# Rättelser till Hydrographicas specialsjökort 133-10 Brommö

Sjökort 133-10 Brommö

Rättelse 1

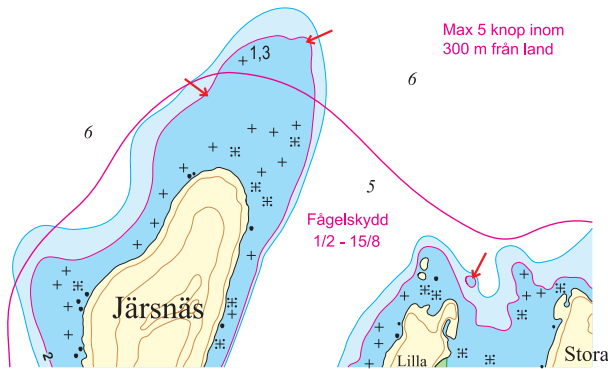
Pos 58°51',466; 13°39',562, N om Järsnäs  
2-meter- och 3-metersdjupkurvor har utvidgats.  
2-metersuppgrundning har införts.

Rättelse 3

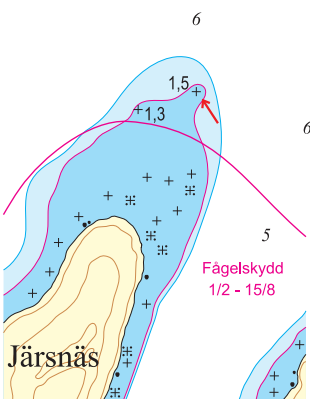
Pos 58°49',581; 13°38',412, Lindökroken  
2-metersområde utökas.
